LABORATORIO NACIONAL
DE MATERIALES Y MODELOS ESTRUCTURALES

Informe: LM-PIG-11-2021

Informe de visita de campo: Proyecto Limonal - Cañas

Fotografía 2. Muro de relleno reforzado del paso a desnivel de Aserradero

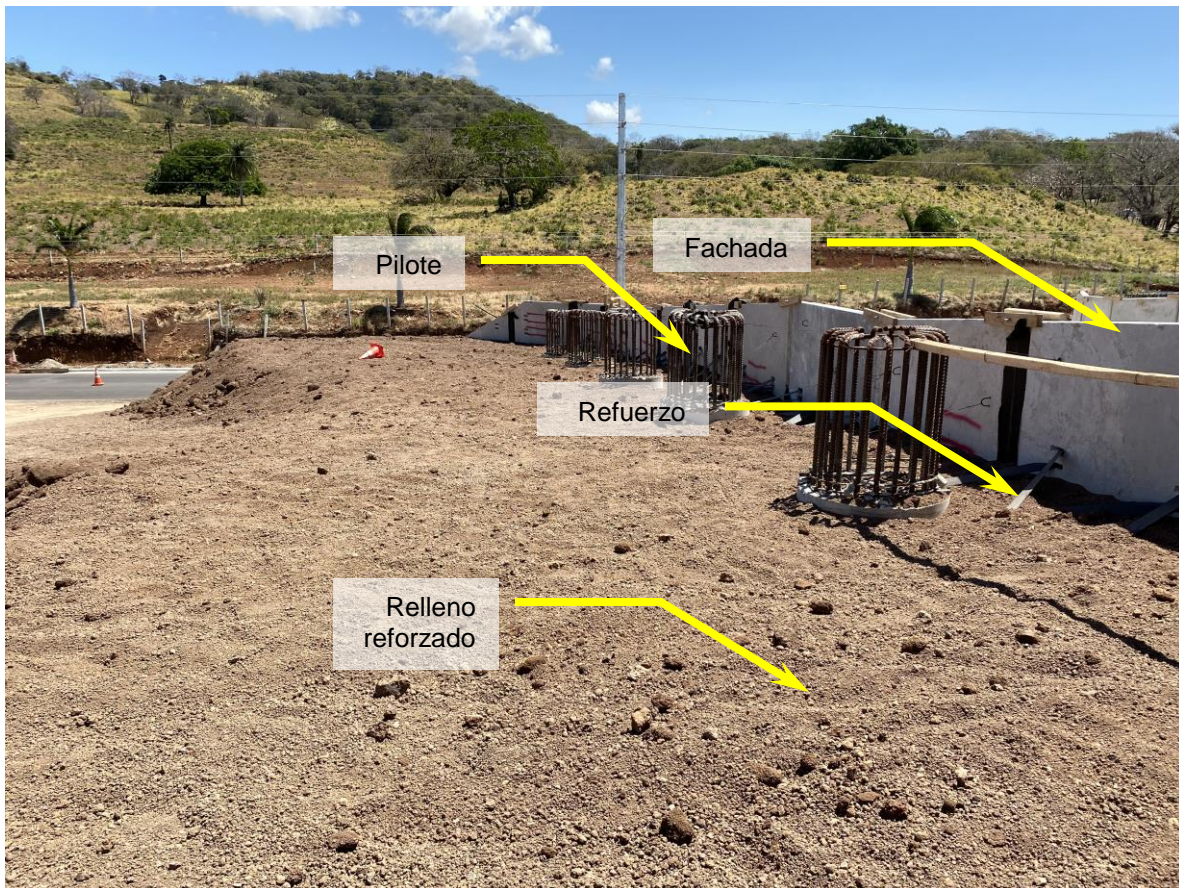
Se visita la zona de la construcción del muro de relleno reforzado que forma parte de la estructura del paso a desnivel de Aserradero. Este muro, es una obra aledaña a la estructura del bastión del puente de dicho paso, pues es el muro de retención del relleno de aproximación de este puente. Por lo tanto, en este punto, es posible observar cómo interactúan los pilotes que forman parte del bastión, con la estructura del muro de retención del relleno de aproximación. Lo anterior se muestra en la Fotografía 2.

Es importante aclarar que, en la situación anteriormente descrita, los pilotes tienen la función de cimentación profunda, por lo que deben ser conceptualizados bajo las premisas de soportar carga axial, momento y carga lateral, y la capacidad de soporte debe revisarse. Contrario a otros proyectos que los pilotes cuentan con una función doble, tanto de cimentación profunda como de formar parte de una pantalla de retención, en cuyo caso la conceptualización del diseño debe contemplar además los conceptos de cargas de empuje lateral.

Fotografía 3. Elementos que componen el muro de relleno reforzado

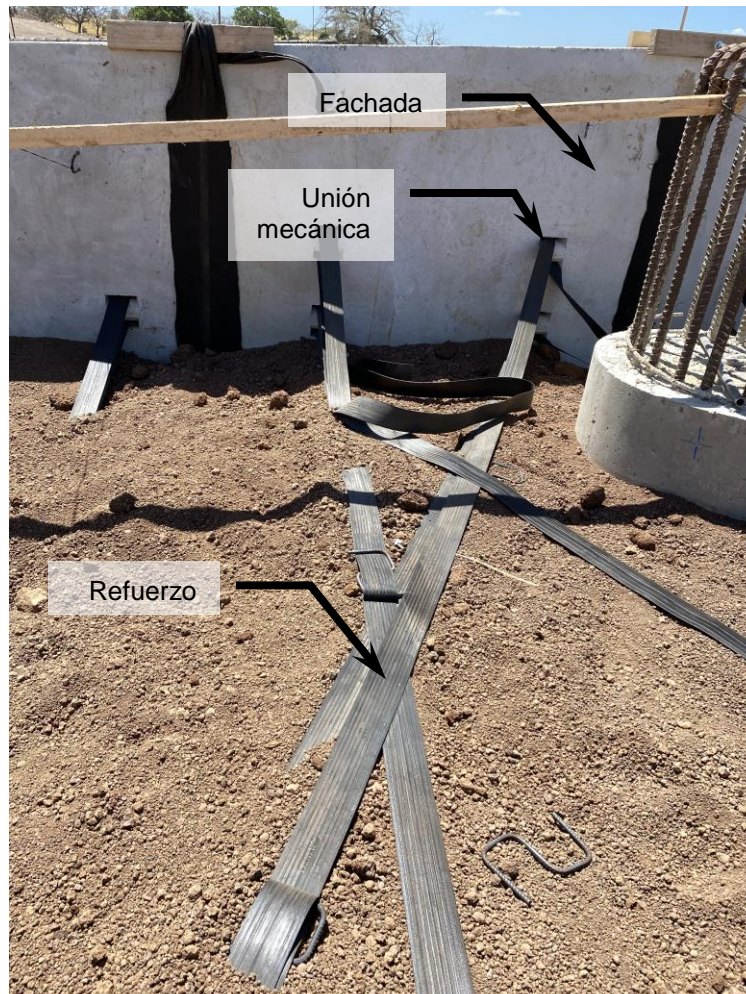
En el sitio, se observa que el material de relleno utilizado para el muro de relleno reforzado parece adecuado, ya se tiene una consistencia granular, que es lo recomendado para la construcción de este tipo de muros. Además, las tiras de refuerzo tienen la configuración adecuada y parece se están conectando de manera adecuada con los paneles de la fachada del muro, los cuales son de concreto prefabricado. Esto se muestra en la Fotografía 3.

El refuerzo parece ser del tipo tiras de polietileno, que se conectan a la fachada de manera mecánica mediante el paso de las tiras a través de agujeros en los paneles de la fachada. Este sistema parece ser el descrito como “Omega” en la tabla 1-1 del documento FHWA-NHI-10-024 “Design and Construction of Mechanically Stabilized Earth Walls and Reinforced Soil Slopes”. En sitio, la construcción del sistema se considera adecuada.
